OPINIA nr. 17/05/2024

Z wyniku przeprowadzonych oględzin – ekspertyzy urządzeń grzewczo – kominowych w Bydgoszczy.

ul. **Żółwińska 2** dotyczy lokalu nr: **2**

Żółwińska 2

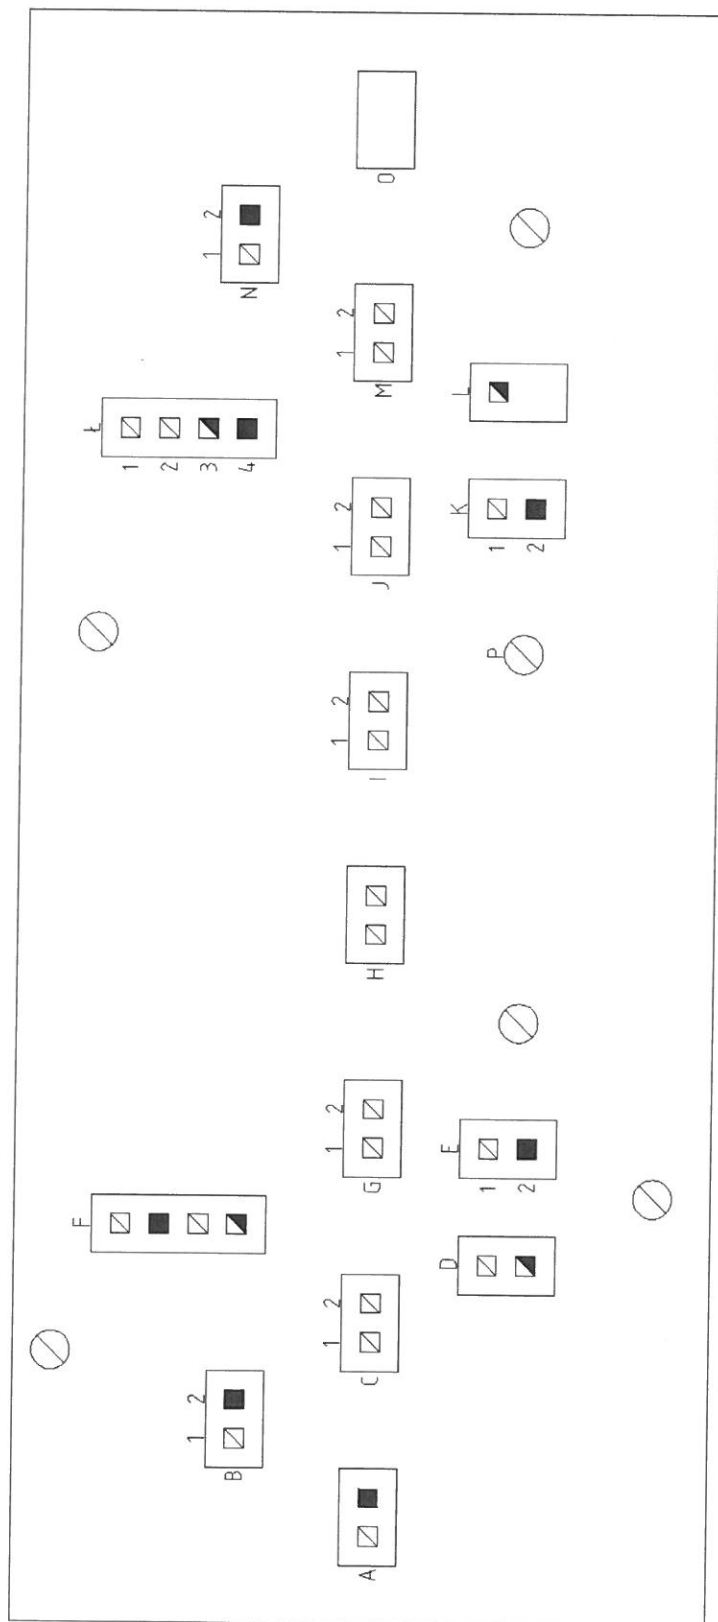
- m2 B1 kuchnia went
- m2 B2 proponowany przewód spalinowy
- m2 C2 łazienka went
- m4 E1 kuchnia went
- m4 E2 proponowany przewód spalinowy
- m4 G2 łazienka went
- m5 K1 łazienka went
- m5 K1 kuchnia went
- m5 P spalinowy
- m6 J2 łazienka went
- m6 L1 kuchnia went
- m6 L3 spalinowy
- m7 M1 łazienka went
- m7 N1 kuchnia went
- m7 N2 proponowany przewód spalinowy
